COMUNE di ACQUASPARTA

Recupero del complesso edilizio del Castello di Monte Albano di Acquasparta.  
Interventi in variante al progetto autorizzato dalla SABAP con nota prot. 010848 del 21.12.2006 P di C. n. 08 del 11.05.2017

VARIANTE IN PROGETTO

INTERVENTO 3  
DEFINIZIONE DELL'INTERVENTO DI PAVIMENTAZIONE DEL CORTILE

DEFINIZIONE DELL'INTERVENTO DI PAVIMENTAZIONE DEL CORTILE

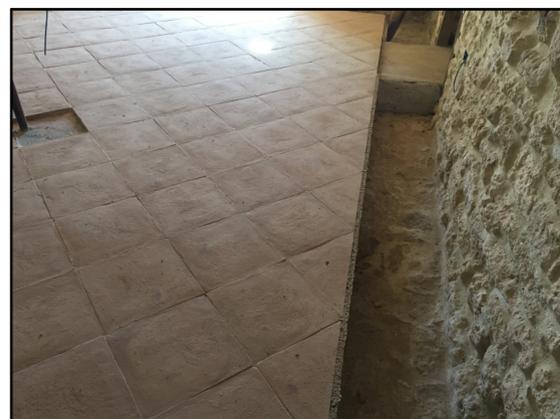
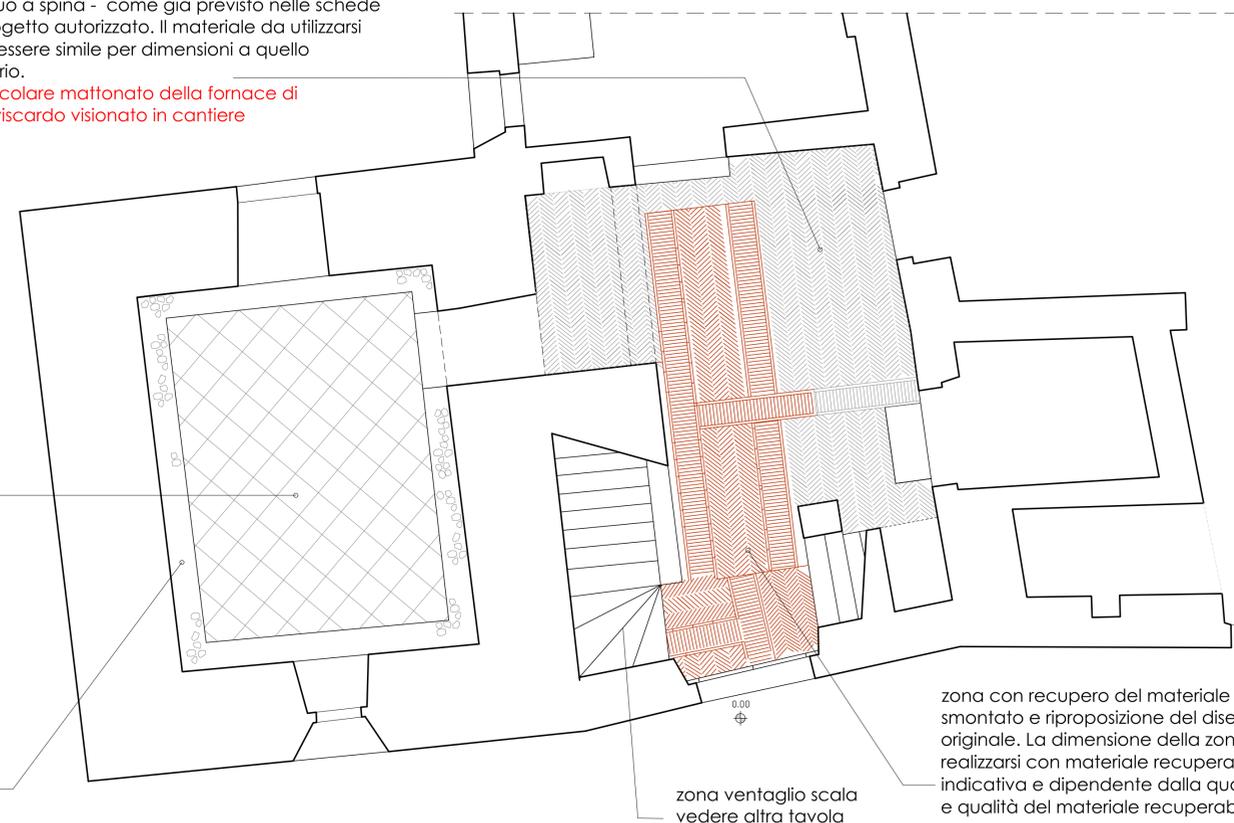
zona di reintegrazione con disegno del campo continuo a spina - come già previsto nelle schede del progetto autorizzato. Il materiale da utilizzarsi dovrà essere simile per dimensioni a quello originario.  
In particolare mattonato della fornace di castelviscardo visionato in cantiere

nella foto, la fascia esterna già predisposta per l'allocatione del cristallo che consenta di testimoniare il livello antico con i resti dell'acciottolato.
